SERVICE INFO – INA 0041

Визуальные изменения и замена материала опорного ролика 532 0289 10

Арт. номер: 532 0289 10

Рисунок 1: 532 0289 10 – металл

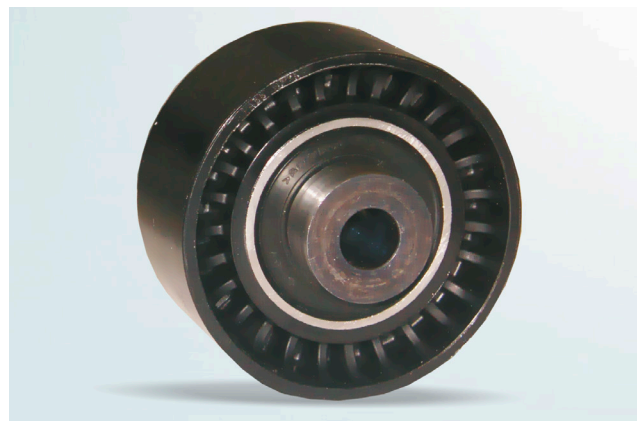
В ходе проведения непрерывных работ по улучшению нашей продукции был заменен материал опорного ролика 532 0289 10 с металла на пластик. Была также изменена ширина ролика новой конструкции, которая теперь составляет 30мм, что меньше, чем у металлического.

Это техническое изменение обеспечивает снижение веса и улучшение динамических характеристик.

В течение переходного периода на складе могут присутствовать в наличии оба типа. Оба эти варианта удовлетворяют основным техническим требованиям и могут быть использованы без ограничений.
